בית ספר מע"ר יסודי חדש

מבדקי בטיחות מנהל חינוך

סיכום מבדק שנתי

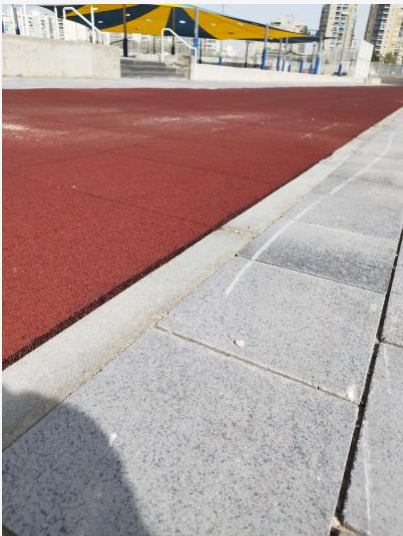
משטח דשא סינטטי
לא מוצמד לקרקע
קצוות משוחררים
עלולים לגרום
לנפילה. -משטח
גומי לאבן משתלבת
נמצא לא מפולס
במספר מקומות

1 החצר תהיה נקייה
ממפגעי בטיחות
קבועים או זמניים,
ללא בליטות או
שקעים, ולא
ישארו בה
מכשולים או
פסולת מכל סוג .
חלקים בולטים
יהיו עם הגנה
עליהם .
